znak: WAG-II-2910-394/.....⁷¹⁸¹¹/MP/2014

Katowice, dnia 13 listopada 2014 r.

dotyczy: zamówienie nr 43/pn/2014 – wyposażenie sal konferencyjnych w sprzęt audio-video w budynku ŚOW NFZ przy ul. Kossutha 13 w Katowicach

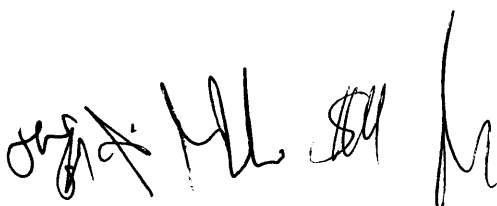
„Punkt 4.2.4

Czy Zamawiający posiada wykonany projekt sieci elektrycznej z doborem zabezpieczeń? Jeżeli tak to czy może go udostępnić? W jakim terminie lub na jakim etapie postępowania można z nim się zapoznać? Czy doprowadzenie z rozdzielni zasilania do sal i zabezpieczenie linii leży po stronie Zamawiającego czy Wykonawcy? Czy w przypadku montażu nowej rozdzielni REAV (dotyczy p 4.2.4p7 UWAGI) koszty doprowadzenia zasilania (zakupu rozdzielnicy, zabezpieczeń, wykonania instalacji (okablowania), pomiarów) będą leżały po stronie Zamawiającego czy wykonawcy?”.

Zamawiający nie wykona projektu sieci elektrycznej. Obowiązek wykonania pełnego projektu, w tym projektu sieci elektrycznej w oparciu o Program Funkcjonalno-Użytkowy wraz z uzupełnieniami spoczywa na wykonawcy. Wykonanie rozdzielni REAV oraz doprowadzenie do niej zasilania oraz doprowadzenie instalacji zasilającej do urządzeń z rozdzielni piętrowej do wskazanych w PFU pomieszczeń, w tym również wszystkie koszty, jakie się z tym wiążą, leży po stronie wykonawcy. Załączono rysunek z lokalizacją tablicy dla REAV oraz zdjęcie.
